Mai 2012

Gutachtliche Stellungnahme

zu den Auswirkungen der Unterwasserablagerungen (UWAs) in der Medemrinne und auf dem Neufelder Sand

**im Zusammenhang mit dem
Planfeststellungsverfahren zur Vertiefung der Unter- und Außenelbe
für 14,5 m tiefgehende Schiffe**

Abb. 7: Bild 46
Bundesanstalt für
Wasserbau . Anpassungen
Unter- und Außenelbe –
Hydrodynamik und
Salztransport . BAW-Nr.:
A39550310062 – H.1a -
August 2006 . Seite 98

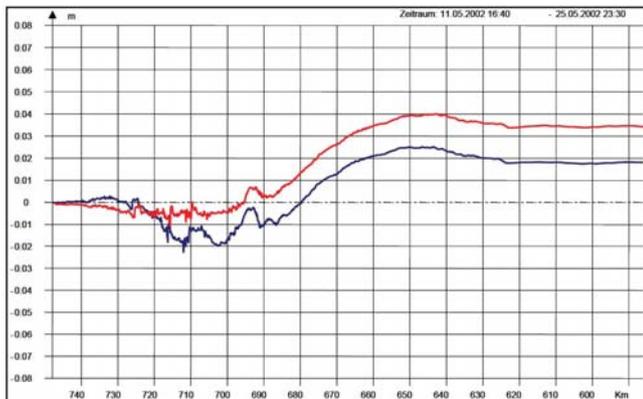
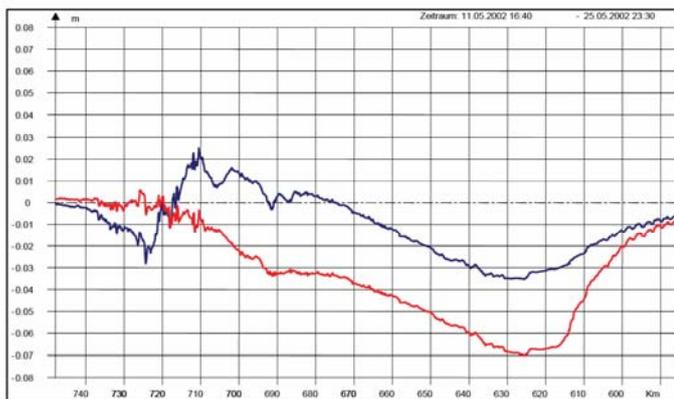
Die im Planfeststellungsverfahren vorgelegte Untersuchung hat als alleiniges greifbares Ergebnis:

- Die Thw fallen stromauf der Eingriffe (etwa bei km 720) und steigen seeseits.
- Die Tnw verhalten sich umgekehrt: stromauf von km 720 liegt das Tnw infolge der UWAs höher und seewärts sinkt es weiter ab.
- Mit anderen Worten, als Folge der UWAS sinkt der Tidehub Thb in der Unterelbe und steigt seeseits von km 720.

Es sind jedoch lediglich Auswirkungen auf Tidewasserstände untersucht worden, woraus dann die erhoffte morphologische Wirkung interpretiert (!) wurde.

Obwohl es möglich gewesen wäre, auch die Veränderung der Strömungen und Sedimentationen zu ermitteln und darzustellen, wurde dies unterlassen.

Vor dem Hintergrund der heutigen Untersuchungsmöglichkeiten ist dies ein eindeutiger und auffälliger Mangel.

Abb. 9: Ergebnisse des Plangutachtens zu den Auswirkungen der kombinierten Maßnahmen Vertiefung & UWAs (links Bild 2-8, rechts Bild 2-12 aus Plangutachten H1c, Anlage 2)

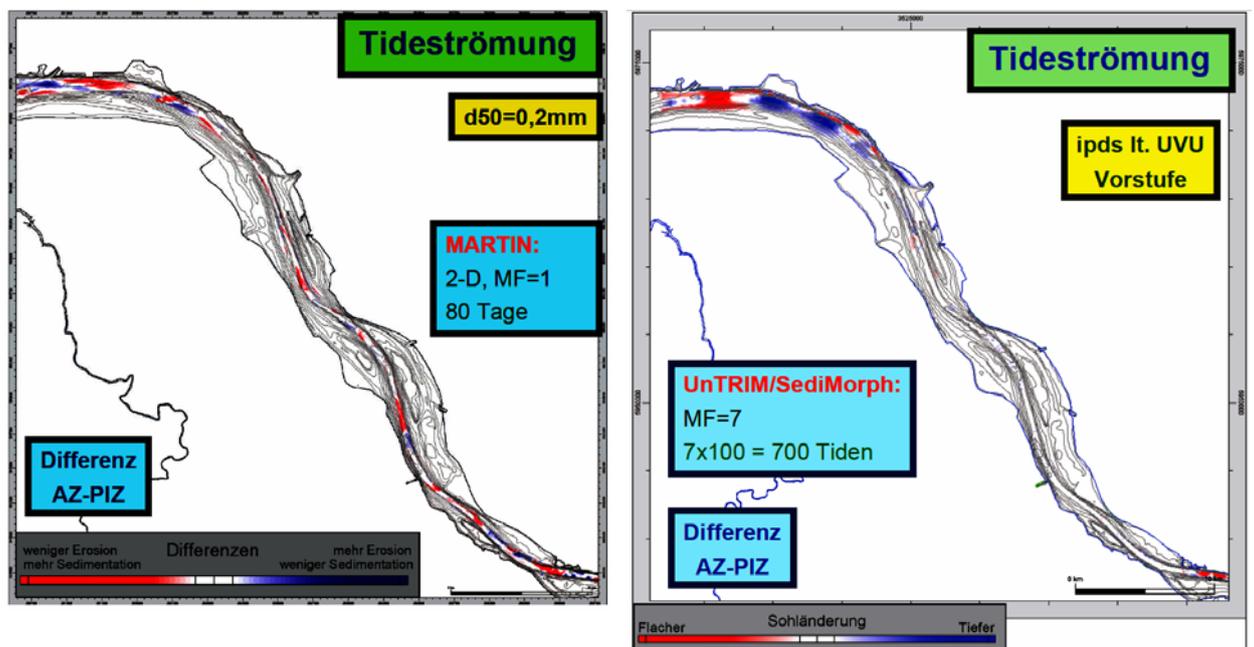
Diese Ergebnisse geben jedoch keinerlei Aufschluß, denn auf den Bildern fehlt der Tiefenmaßstab.

Damit wird die Größenordnung der für 80 Tage bzw. für 1 Jahr angegebenen Änderungen der Sohlage im Unklaren gelassen. Da dies auf allen

Beim Vergleich der beiden Bilder auf Abb. 9 fällt des weiteren auf, daß die Zonen mit Erosionen (blau) und mit Auflandungen (rot) fast ausnahmslos an verschiedenen Stellen liegen.

Die beiden Ergebnisse (Abb. 9 links und Abb. 9 rechts) stehen somit zueinander im Widerspruch. Sie geben keine Klarheit und könnten genausogut fehlen.

Abb. 10 Ergebnis der BAW-Rechnung mit dem Programm Delft3D (2D, links), Martin (mitte) und BAW-Sedimorph (rechts)
(aus Anlage 2 zum BAW-Gutachten zur Morphodynamik Bilder 2-4, 2-7 und 2-11)

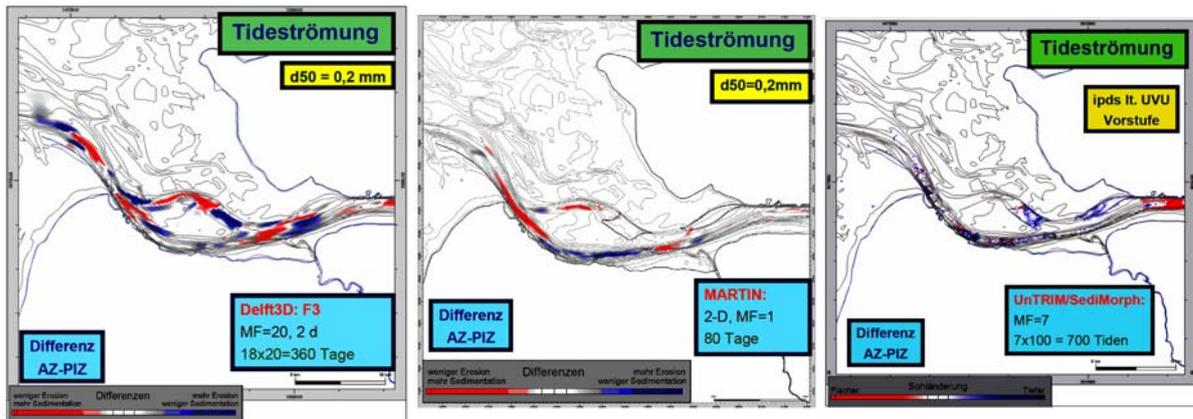
Bei der Bewertung der auf Abb. 10 nebeneinander gestellten Ergebnisse der Planfeststellungsgutachten fällt sofort auf, daß diese sehr unterschiedlich sind. Wirklich gleich ist ihnen nur, dass es blau und rot gefärbte Bereiche gibt. Die einander entsprechenden Bereiche (also rot=Auflandung und blau=Erosion) liegen bei den drei Ergebnissen überwiegend an unterschiedlichen Stellen. Wo auf der einen Abbildung Erosion angezeigt wird, ist auf den anderen beiden meist nichts oder Auflandung ausgewiesen.

Mithin ist das Ergebnis unbrauchbar. Es existiert somit keine belastbare Aussage über die morphologischen Auswirkungen der UWAs in ihrem Umfeld.

Auf allen drei Ergebnisdarstellungen fehlen zahlenmäßige Angaben der Tiefenänderungen, obwohl die Zahlenwerte zwangsläufig berechnet wurden.

befinden. Womöglich liegen sie auch bei allen drei Berechnungen in ganz unterschiedlichem Niveau ?

Auch in Bezug auf Quantitäten ist das Ergebnis mithin unbrauchbar.

Abb. 12: Folgen des 13,5m-Ausbaus gemäß Fig. 13 aus Niemeyer (1995/1998)
 (positive Werte: Erhöhung der Tidehochwasserstände, negative Werte: Absenkung der Tideniedrigwasserstände)

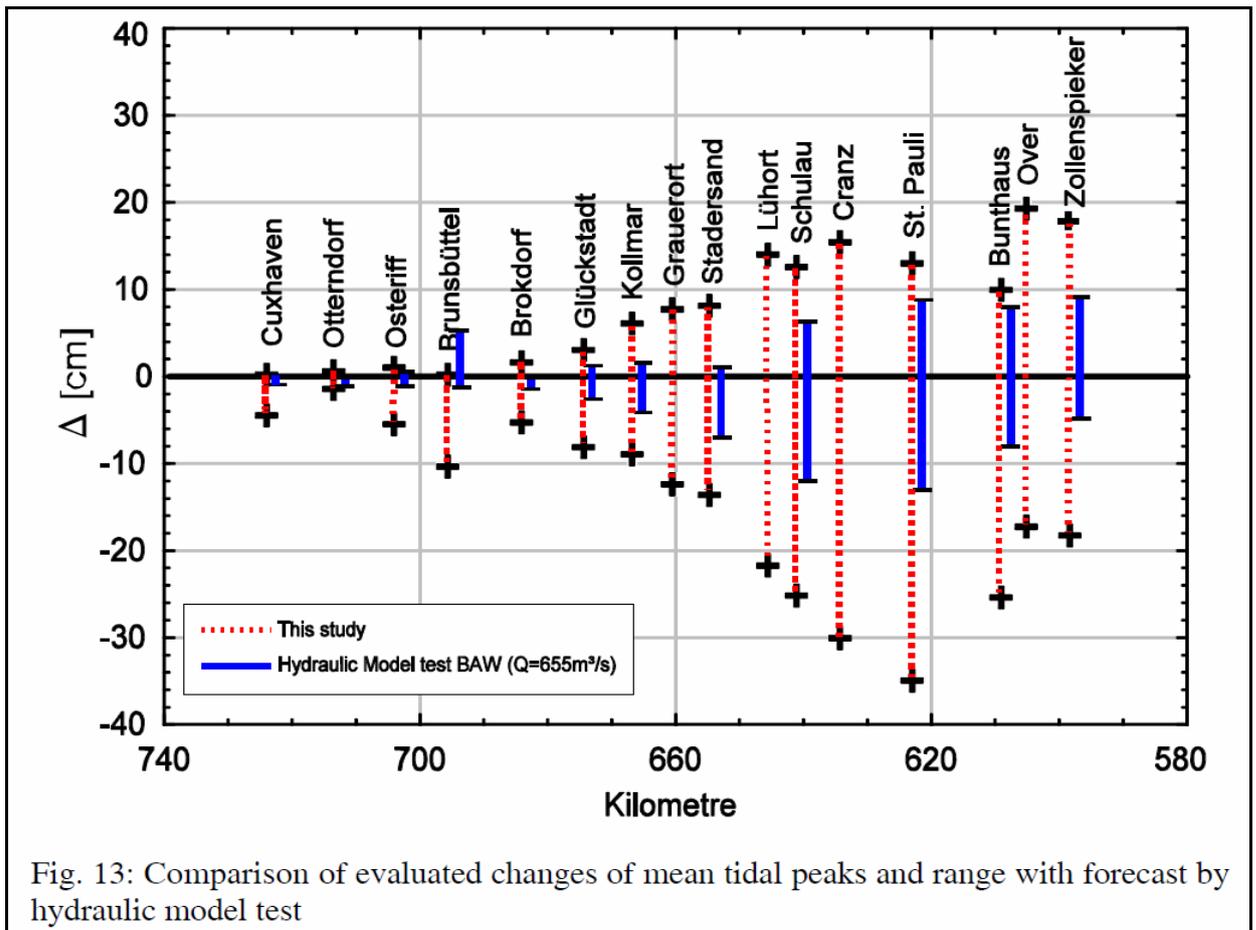
Alle Pegel auf Abb. 12 weisen für den 13,5m-Ausbau eine erhebliche Überschreitung der prognostizierten Wasserstandsänderungen gegenüber den in der Natur eingetretenen Werten auf:

- Am Pegel St. Pauli wurde von der BAW z.B. eine Absenkung des Niedrigwassers von 13 cm prognostiziert.
- Eingetreten sind nach den Untersuchungen der Forschungsstelle Küste des Landes Niedersachsen hingegen ca. 35 cm Absenkung (vgl. Abb. 12).
- An fast allen Pegeln liegen die eingetretenen Wasserstandsänderungen um mehr als 200% über den vorhergesagten Werten.

Abb. 14: Vergleich der eingetretenen Änderungen der Tidehoch- und niedrigwasserstände gegenüber den zu ‚worst case‘-Werten hochmultiplizierten, tatsächlich berechneten Änderungswerten gemäß Beweissicherung

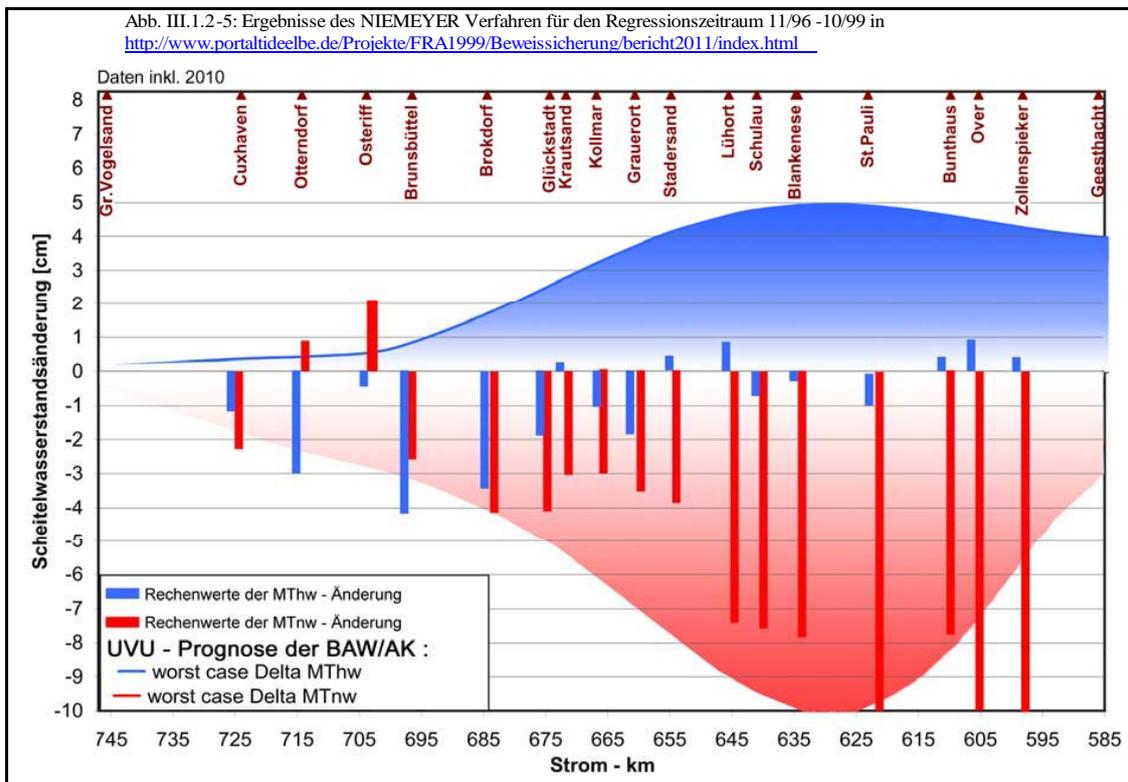
In der Abb. 14 sind etwas irreführend als Rechenwerte bezeichnet die Monatsmittelwerte der ausbaubedingten Differenz ‚gemessen minus berechnet‘. Sie sind nicht zu verwechseln mit den in den Planfeststellungsgutachten prognostisch berechneten Werten!

Tatsächlich jedoch sind diese als ‚geringe Überschreitung‘ bewerteten Überschreitungen des ‚schlechtesten zu erwartenden Falls (worst case)‘ erheblich: Am Pegel Zollenspieker z.B. liegen selbst die ‚worst case‘-Prognosen nochmals um fast den Faktor 2 außerhalb des angegebenen

,worst case'-Bereichs. Der rote Balken „Zollenspieker“ auf Abb. 13 ragt entsprechend aus dem ,worst case'-Bereich heraus.

Abb. 15: Entwicklung Baggermengen¹

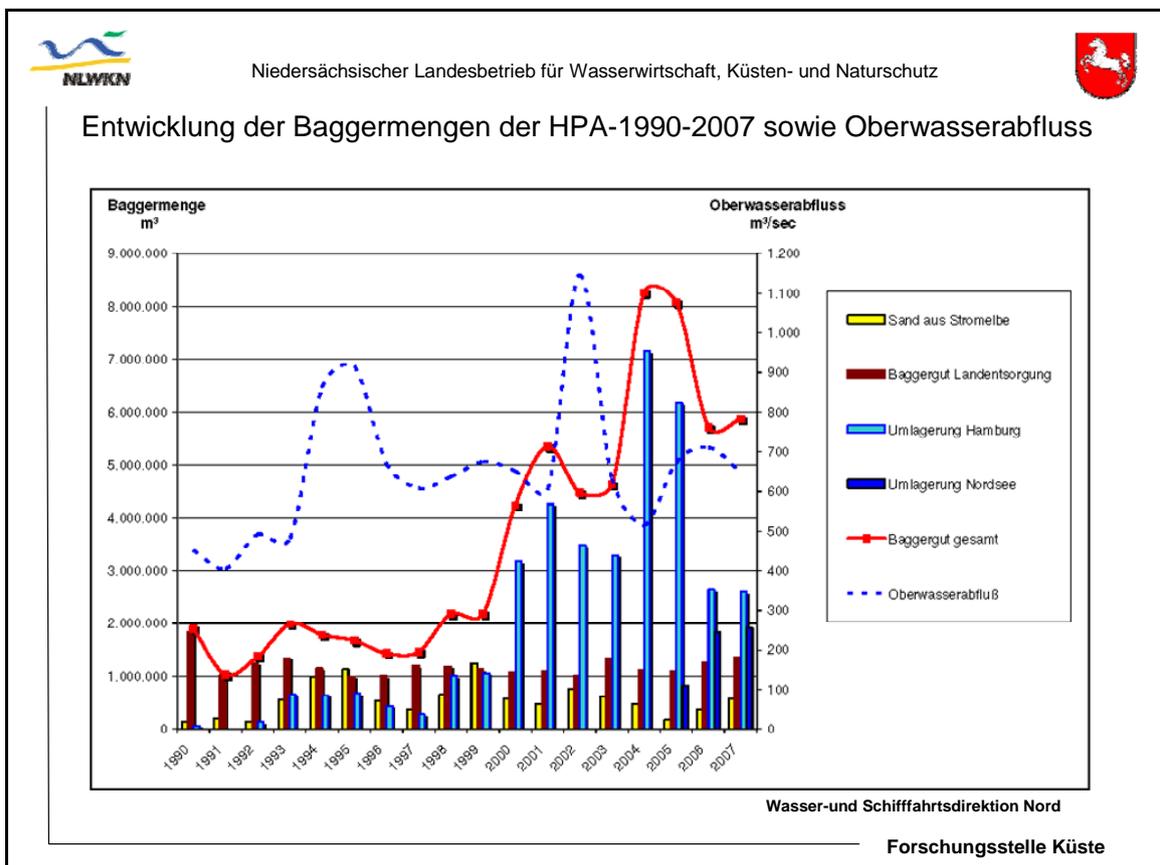
Man erkennt auf Abb. 15, daß nach der letzten Vertiefung (1998-2000, sog. 14,5m-Ausbau²) ab etwa dem Jahr 2000 eine erhebliche Zunahme der Baggermengen eingetreten ist. Die Baggermengen sind über 7 Jahre nach der Vertiefung erheblich und kontinuierlich angestiegen. Sie betragen 2007 das etwa Dreifache des Jahres 2000, in 2004 und 2005 sogar das etwa Vierfache.

Eine derartige Steigerung ist auch nicht im Ansatz in den Plangutachten zum 14,5m-Ausbau erkannt oder benannt worden.
